- * **Solicitud de rechazo del Estudio de Impacto Ambiental Obra "Alternativa a Ruta Nacional N° 38: Puente Costa Azul- La Cumbre – Sección Costa Azul – Cosquín"**
- * **Solicitud de cancelación de la audiencia pública a realizarse en Santa María de Punilla el 11 de mayo**
- * **Solicitud de incorporación de la presente nota al expediente**

Que, existe la convocatoria a una audiencia pública a realizarse en la localidad de Santa María de Punilla el 11 de mayo de 2018, con motivo del Estudio de Impacto Ambiental (EIA) Obra "Alternativa a Ruta Nacional N° 38: Puente Costa Azul- La Cumbre – Sección Costa Azul – Cosquín".¹

Que uno de los documentos disponibles en el EIA se titula "Evaluación Comparada de las Alternativas de Proyecto. Sección: Puente Costa Azul – Cosquín."² El mismo compara seis alternativas posibles entre la comuna de San Roque y Cosquín.

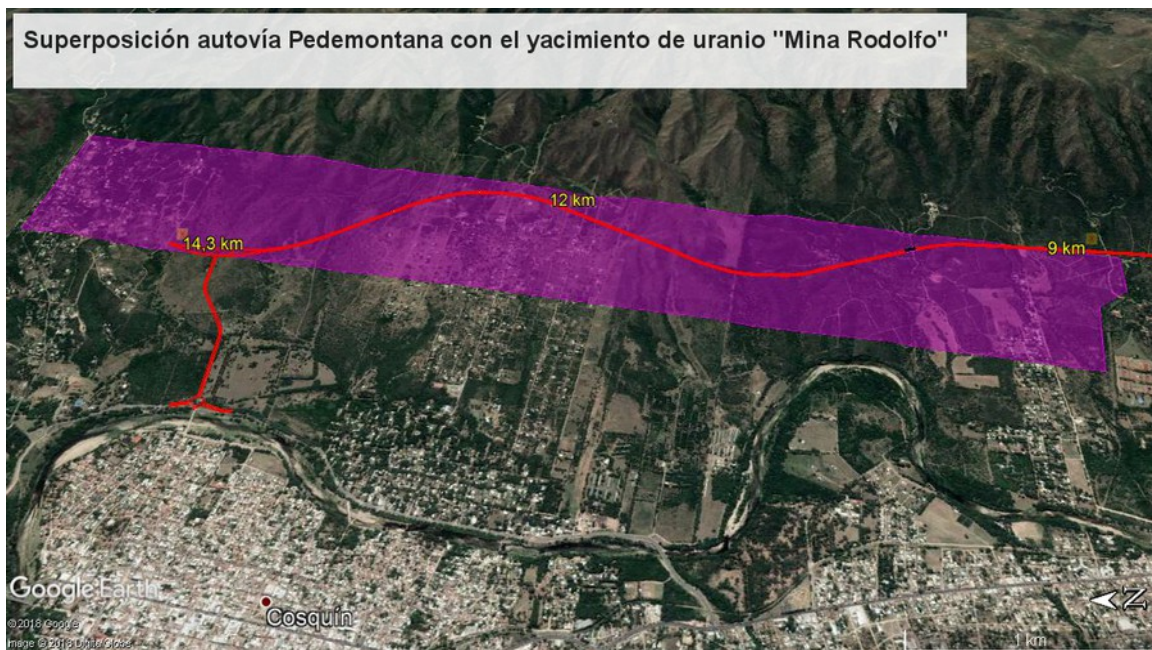
- **No contempla la existencia del yacimiento de uranio "Mina Rodolfo"** como factor a ponderar. Según el plano aportado por la Secretaría de Minería y presente en el EIA³ 5.090 de los 14.300 metros de la alternativa Pedemontana entre San Roque y Cosquín se harán sobre dicho yacimiento, lo que representa el 35,6% del recorrido.

Imagen 3. El yacimiento de uranio "Mina Rodolfo" es atravesado en su totalidad de sur a norte por la alternativa Pedemontana. Son 5.090 metros de los 14.300 que tiene la traza, lo que equivale al 35,6% del total sobre el yacimiento. Vale advertir que el próximo tramo hasta Casa Grande terminará de atravesarlo por el norte (en este mapa, el norte se ubica a la izquierda de la imagen).

Imagen 5. Niebla en el pedemonte de la Sierra Chica, exactamente donde está previsto que pase la alternativa Pedemontana. Imagen tomada el 30 de abril de 2018 a las 11.30 hs desde Bialel Massé

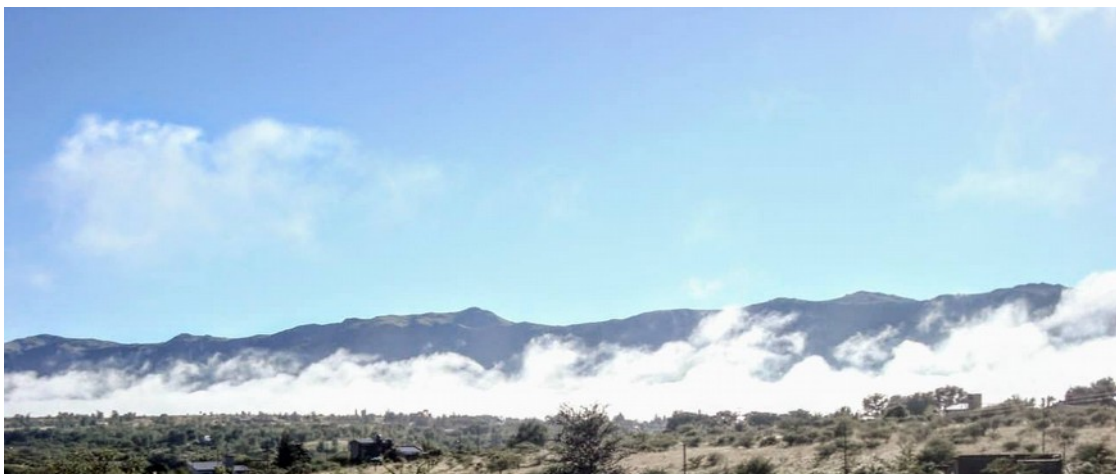
- **No pondera los factores climáticos de altura, en particular la niebla, que resulta frecuente en el faldeo oriental de la Sierra Chica.** Esto tiene dos impactos: **el incremento de riesgos de accidentes (que resulta entonces indebidamente estimado en la evaluación) y los cortes preventivos de la autovía para evitar siniestros viales.**
